Evidenčné číslo
9380/10301/2026Vybavuje
AndraščíkováDátum
15.07.2026

VYSVETLENIE INFORMÁCIÍ Č. 3

„R2 Šaca – Košické Oľšany, I. úsek“

SO 201-00 - VODOROVNÁ VÝPLŇ:

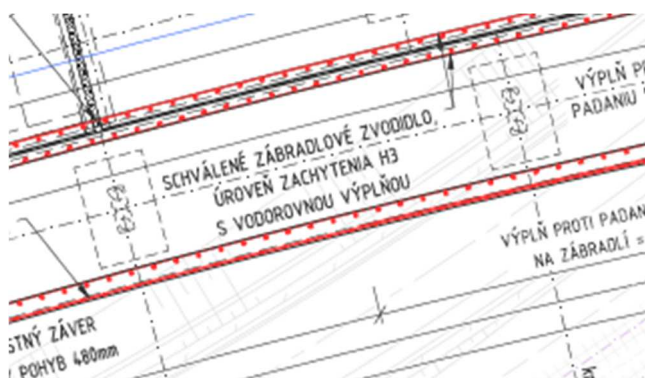
Pri mostných objektoch sa vo VV od verejného obstarávateľa uvádza pri zábradeľných zvodidlách systémoch požiadavka na vodorovnú výplň. Túto výplň ale podľa PD majú mať iba zábradelné zvodidlá pri SO 201-00 a to vo výmere 1 165,15 bm. Ostatné mostné objekty sú buď bez výplne, alebo s výplňou proti padaniu snehu v miestach ponad cestnú komunikáciu. Došlo k nejakej zmene ohľadom výplní? Žiadame obstarávateľa, aby uviedol či a aké výplne majú byť predmetom oceňovania pri zábradeľných zvodidlách systémoch.

Otázka bude predmetom ďalšieho vysvetlenia informácií.
